Avis sur la demande d'autorisation de prélèvements d'eau par forages de l'entreprise SIMETI de Lannion (22)

Rapport final

BRGM/RP-57302- FR

Mai 2009

Illustration 4 : Localisation des nouveaux forages

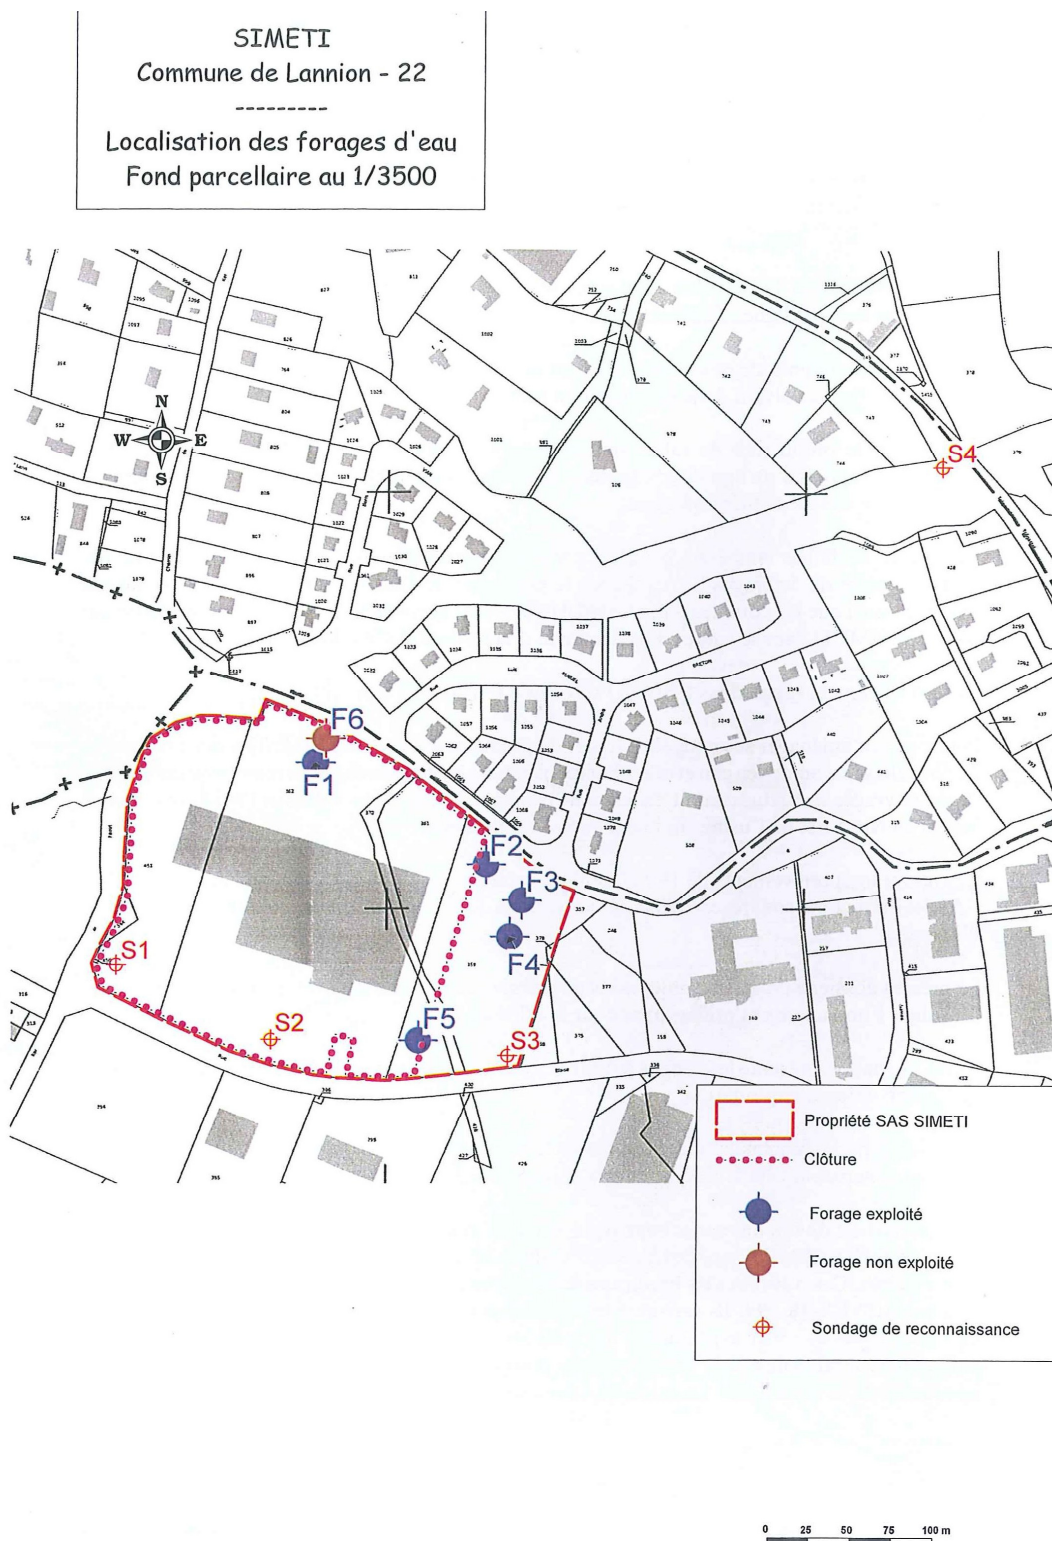
- les ouvrages S1 et S3 ont été testés simultanément du 17 au 28 novembre 2008, S1 au débit moyen de 11 m³/h et S3 à 8 m³/h au début de l'essai puis rapidement à 4.5 m³/h à cause des forts rabattements constatés ;
- le sondage S4 a été pompé du 2 au 13 mars 2009 au débit moyen de 19.3 m³/h.

De notre point de vue, les essais n'ont pas été réalisés dans des conditions idéales pour les raisons suivantes :

- Il n'y a pas eu de suivi des niveaux piézométriques et des démarrage-arrêts sur les ouvrages déjà existants et exploités durant les essais pour expliquer les variations de niveaux, principalement sur S3. Or, la tendance à la remontée de la nappe sur l'ouvrage S3 peut être liée à des arrêts de pompage sur certains ouvrages du site ;

- Les périodes, aussi bien pour S1 et S3 en novembre et pour S4 en mars, correspondent à des périodes de recharge de nappe. Cela peut être une autre hypothèse pour commenter les courbes d'évolution des rabattements en fonction du temps, qui remontent ou descendent très peu ;

- Il n'est pas recommandé d'effectuer des tests d'essais simultanés, comme cela a été fait pour S1 et S3, car il est plus difficile d'analyser les courbes de rabattements obtenues, surtout dans des milieux où il n'y a aucune référence préalable.

- Par ailleurs, la durée du pompage est trop courte : un essai doit durer 6 à 8 semaines afin que l'influence du cône de rabattement, engendré par le pompage, atteigne les limites de la zone fracturée/fissurée constituant l'aquifère sollicité. Ceci est indispensable pour réaliser des schémas prévisionnels d'exploitation réalistes, qui tiennent compte des réalités de terrain. Un essai trop court en période de recharge montre une atténuation des rabattements, voire une remontée (cas de S3) qui conduit à surestimer les possibilités d'exploitation des ouvrages.

Les essais réalisés n'ont pas permis d'observer des effets de limites étanches. Les prévisions d'exploitation risquent d'être surestimées. Ils montrent, qu'en période de recharge, les niveaux ont tendance à se stabiliser entre la cote NGF 50-60 m, S1 et S4 semblent plus indépendants que S3 des autres pompages, ils sont également plus éloignés de ceux-ci (réf. illustration 6). En période sans recharge (basses eaux), les niveaux seront susceptibles de descendre plus bas.

L'idéal est, sur un site où tous les ouvrages exploités ont été arrêtés depuis au moins 3 à 4 semaines, de réaliser des essais successifs de 6 à 8 semaines pour chaque futur forage d'exploitation, avec le suivi des niveaux dans tous les autres ouvrages présents du site, aussi bien durant le pompage, que pendant la période d'arrêt de durée équivalente entre les essais. Ces essais doivent être menés entre juin et septembre, période de basses eaux. Au préalable, chaque ouvrage aura fait l'objet de test d'ouvrage, 4 pompages successifs et progressifs de courte durée (1 h) suivis d'arrêts de durée équivalente, afin de déterminer le débit critique de l'ouvrage, qui est le débit d'exploitation à ne jamais dépasser pour l'exploiter dans de bonnes conditions hydrodynamiques.

Illustration 6 : Localisation des bassins versants cités et de Lannion, sur fond d'isohyètes de pluies efficaces (moyennes interannuelles 1946-1976)²

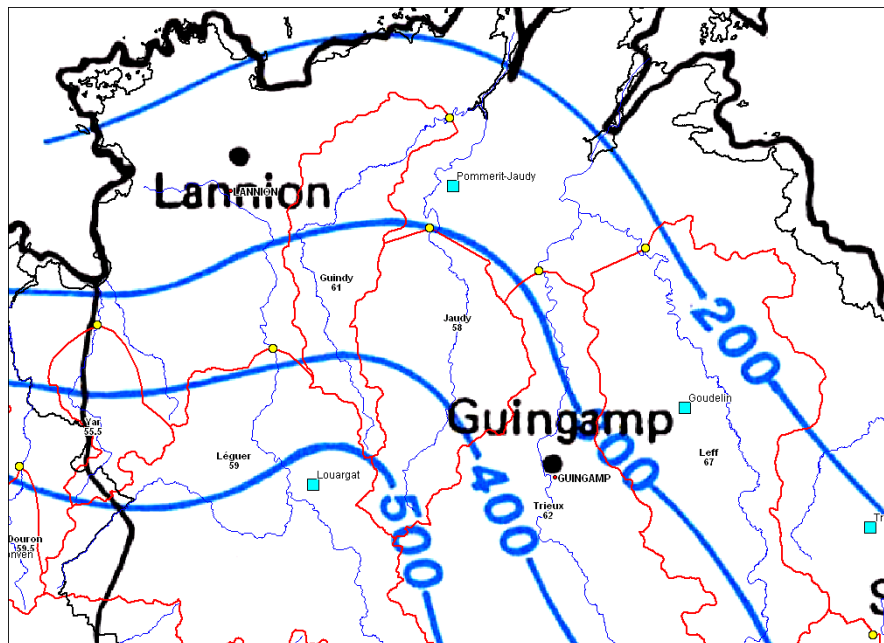
La zone d'alimentation du débit annuel recherché (310 000 m³) semble sous-estimée (130 ha). En effet, si le calcul des pluies efficaces apparaît cohérent avec ce qui est connu, la répartition entre le ruissellement et l'infiltration est discordant avec ce qui a été obtenu à partir du calage de la pluviométrie et des débits des stations de jaugeage de la DIREN (modèle Gardénia, SILURES, 2006¹).

Si la pluie efficace représente le même pourcentage de pluie totale, entre 32 et 36 %, il n'en est pas du tout de même pour la répartition de cette pluie efficace entre le ruissellement et l'infiltration. Pour le Guindy et le Jaudy, les modélisations montrent que l'infiltration se situe autour de 60 % de cette pluie efficace, tandis que le bureau d'études l'a estimée à 90 % ; ce qui réduit la superficie nécessaire à son renouvellement annuel. Si on applique le même pourcentage (60 %) à la pluie efficace (265.5 mm), on obtient une infiltration de 159.3 mm. La superficie au sol nécessaire

pour approvisionner le débit annuel recherché de 310 000 m³ serait de 195 hectares (au lieu des 130 ha annoncés) et le rayon de la zone d'alimentation serait de 788 m (au lieu des 650 m annoncés).
